TB1268

LuK Service Info

Part Nr. 231 0051 11 – 310/310mm TGU6

Info: New design / Neues Design / Nouvelle conception / Nuevo diseño / Nuovo disegno / Nuovo segno

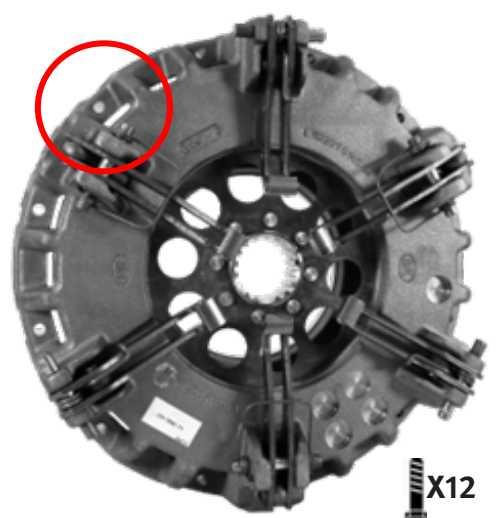
This new design utilises the latest clutch technology, using a vented housing for improved cooling and heat dispersal. Fully interchangeable with existing clutches with no modifications required to vehicle or flywheel. A new fixation bolt set 411 0195 10 6 x M8 x 1.25 x 65mm + Conical washer is supplied with new designs to accommodate the lower housing.
